改善箇所説明図

メインフレーム

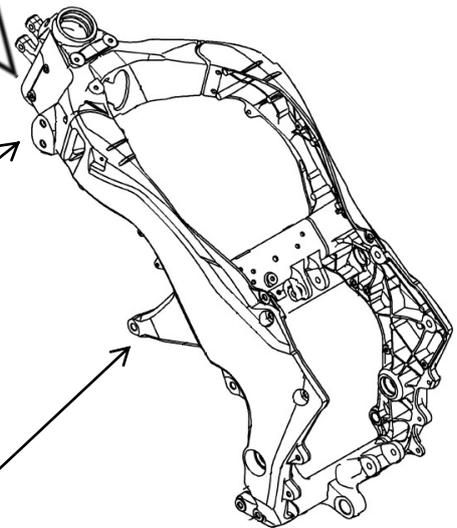
基準不適合発生箇所
(ステアリングヘッドパイプ)

メインフレームにおいて、鑄造作業が不適切なため、鑄物内部に強度を低下させる空洞が発生しているものがある。そのため、過酷な走行を繰り返すとメインフレームが破損するおそれがある。

全車両、ステアリングヘッドパイプの鑄造ロット番号を確認し、対象ロットの車両はメインフレームを良品と交換する。

識別：改善済車両には、ステアリングヘッドパイプの鑄造ロット横に白色ペイントを塗布する。
